INFORME DE INSPECCION

SISTEMA DE TRATAMIENTO DE AGUAS RESIDUALES DEL COMPLEJO
TURÍSTICO RANCHO SANTANA.

DEPARTAMENTO DE GESTIÓN AMBIENTAL

Fecha de la Inspección: 19 de septiembre 2019

Imagen 7.4 Área donde es vertida el agua
residual ya tratada proveniente del
sitio conocido como Residencias

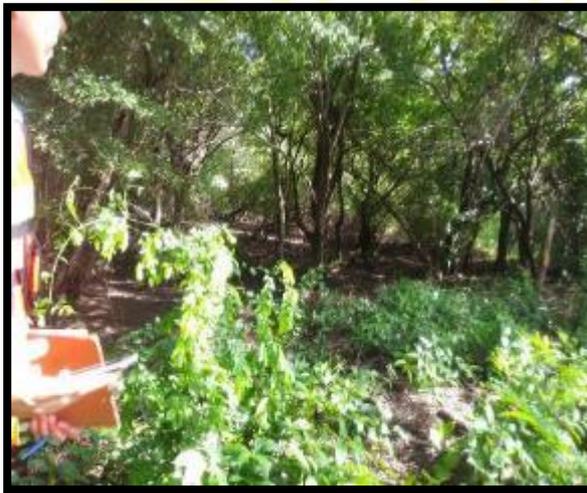
Al momento de la inspección se constató que el efluente de agua residual tratada estaba siendo vertida en un cauce natural localizado a cinco metros aproximadamente del STAR. En la tubería de descarga se observó que el agua era de color transparente y que el predio donde se encuentra la STAR no estaba cercado, no tenía alumbrado y las eras de secado de lodo estaban vacías de lodo; sin embargo, se observó la falta de mantenimiento tal como puede verse en las imágenes. También se observó que las tuberías para la purga de lodos aún estaban en proceso de instalación los acoples de tubería respectiva (Ver imágenes siguientes).
